電原運第2020-56号

中国電力株式会社

島根原子力発電所原子炉施設保安規定変更認可申請書の一部補正について

変更認可申請書のうち  
別添「島根原子力発電所原子炉施設保安規定変更前後比較表」の  
補正前後比較表

島根原子力発電所原子炉施設保安規定変更前後比較表

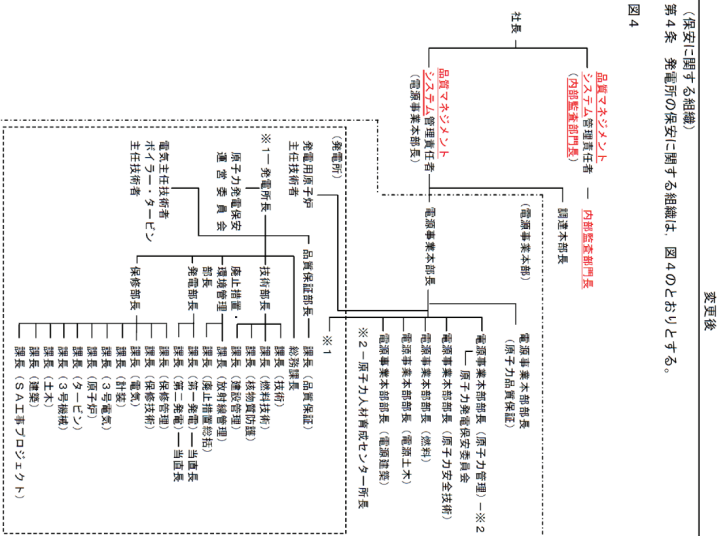
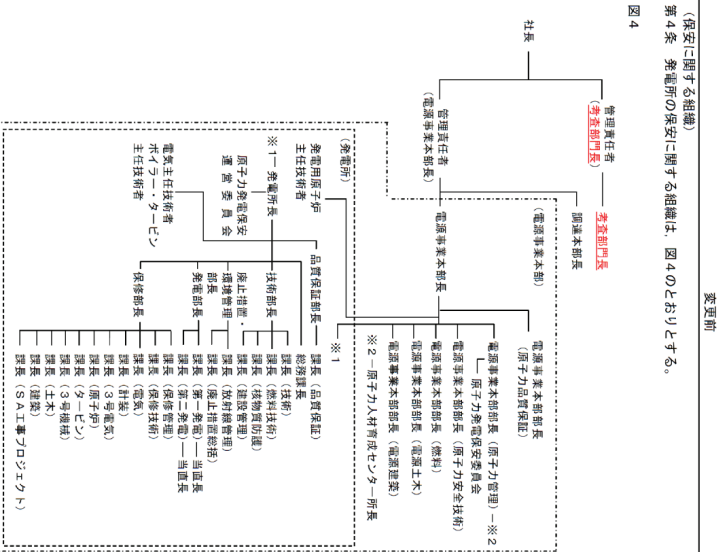
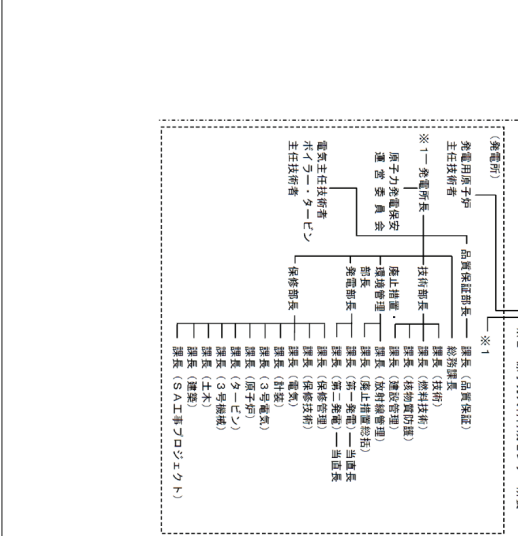
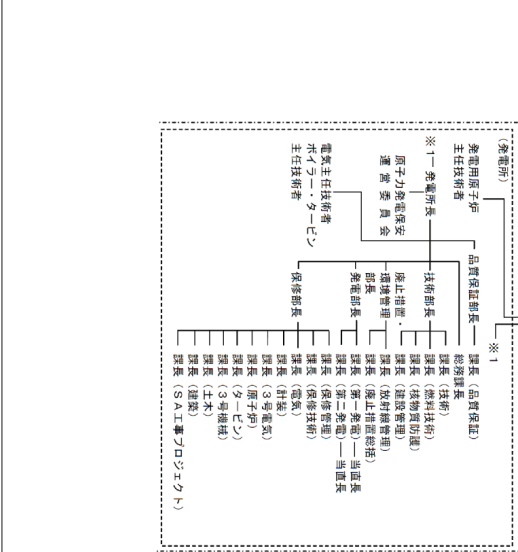
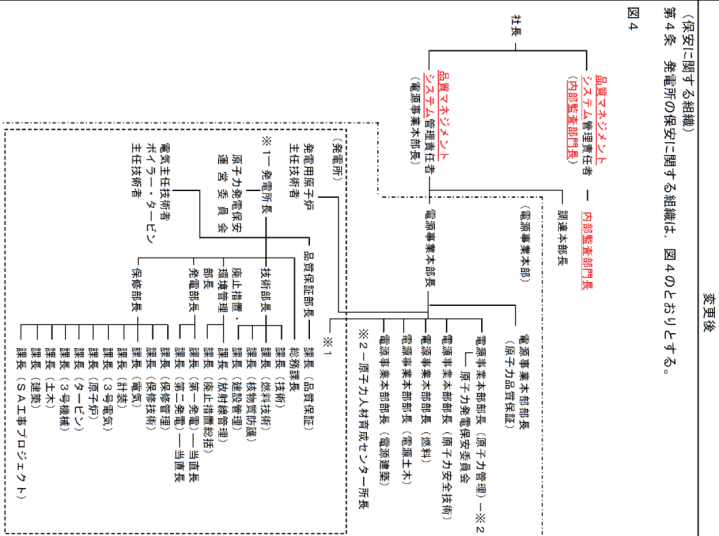
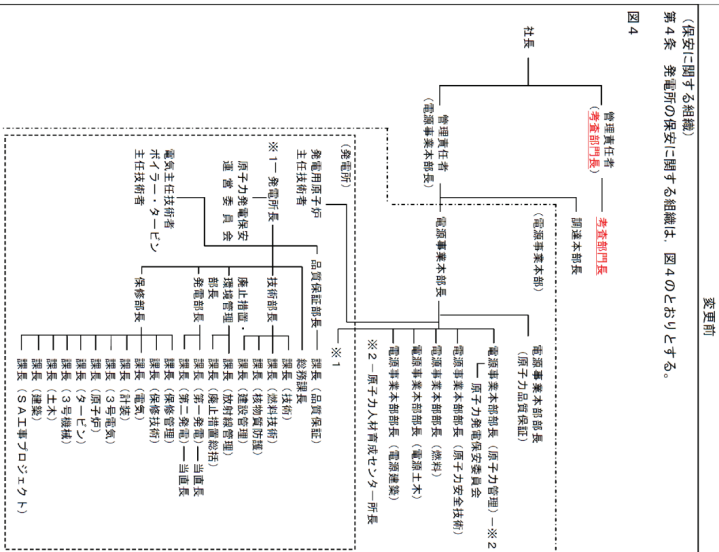
・原子力規制における検査制度の員直しに伴う変更  
・監査業務の員直し等に伴う変更

・原子力規制における検査制度の員直しに伴う変更  
・組織改正に伴う変更

・原子力規制における検査制度の員直しに伴う変更  
・組織改正に伴う変更

監査業務等に係る変更の理由の一本化
